## **Sicherheitstechnische Stellungnahme zur Periodischen Sicherheitsüberprüfung des Kernkraftwerks Mühleberg**

### **Zusammenfassung, Ergebnisse und Bewertung**

Würenlingen, November 2007

HSK 11/1100

Abb. 5.7.1-2: Abwasserabgaben (ohne Tritium) des KKM im Vergleich mit anderen europäischen Reaktoren

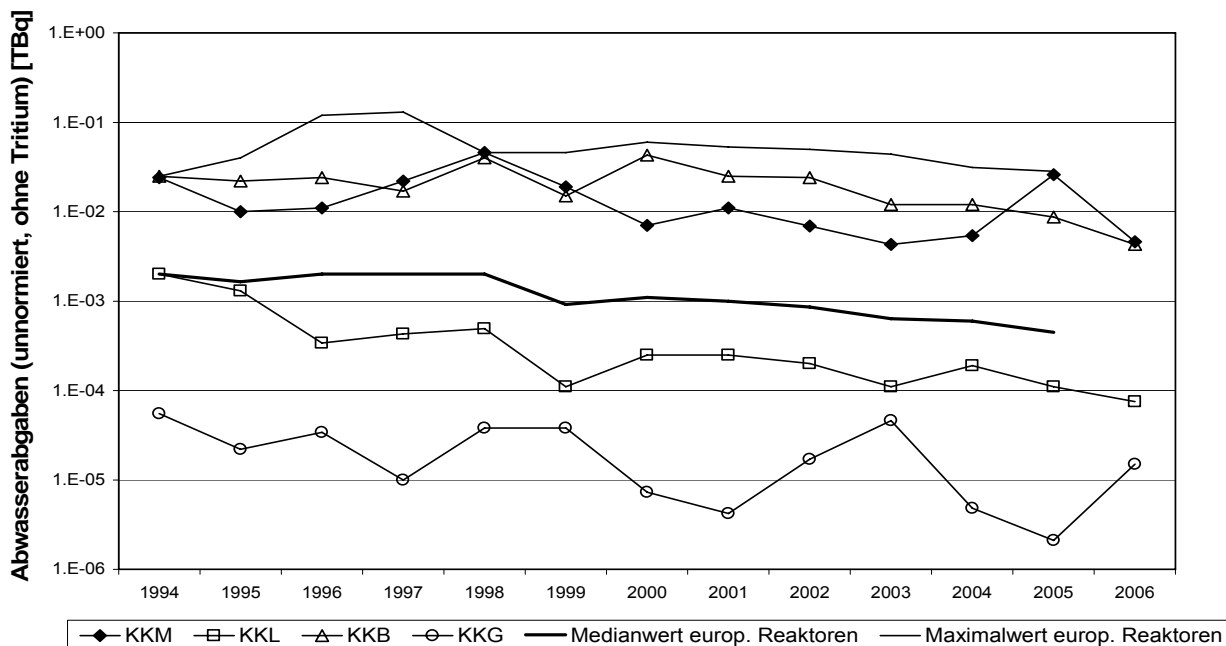
### HSK-Forderung PSÜ-5.7-1:

*Das KKM hat Massnahmen zu ergreifen, um die Abgaben radioaktiver Stoffe mit dem Abwasser ab Ende 2010, unter Wahrung der Verhältnismässigkeit, auf einen Zielwert von weniger als 1 GBq pro Jahr (ohne Tritium) zu reduzieren. Der HSK ist dazu jährlich ein Fortschrittsbericht einzureichen.*

Abb.6.4.2-1: Aufsummierte Risslängen der Rissbereiche 1, 2, und 3 der Schweissnaht Nr.11, bestimmt in den Revisionsstillständen der Jahre 1993 bis 2002

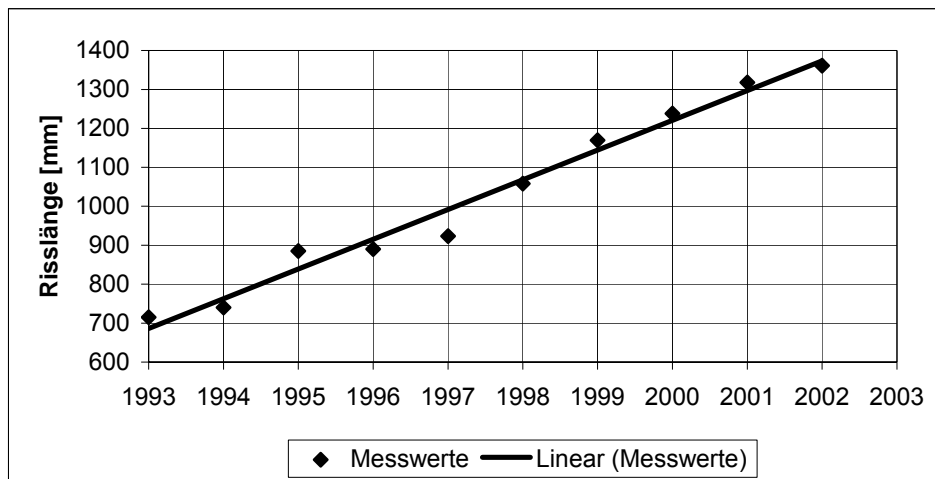
Wie Abb. 6.4.2-1 zeigt, nimmt die aufsummierte Risslänge der drei bereits seit 1993 bekannten Rissbereiche an der am stärksten von Rissen betroffenen Naht Nr. 11 mit der Zeit näherungsweise linear zu, wobei ihre mittlere Wachstumsrate ca. 75 mm/Jahr beträgt. Wie Abb. 6.4.2-1 ebenfalls zeigt, ist durch die seit der Revision 2000 eingeführten Schutzmassnahmen HWC und NMCA ein günstiger Einfluss auf die Risswachstumsgeschwindigkeit nicht erkennbar. Als Indiz für einen günstigen Effekt kann gewertet werden, dass die Risslänge der drei bereits seit 1993 bekannten Rissbereiche an der Naht Nr. 11 von 2001 bis 2002 lediglich um 43 mm gewachsen ist. Andererseits wurden in der Revision 2002 an der Naht Nr. 11 zwei neue, je 90 mm lange Risse gefunden, die seit der letzten Prüfung
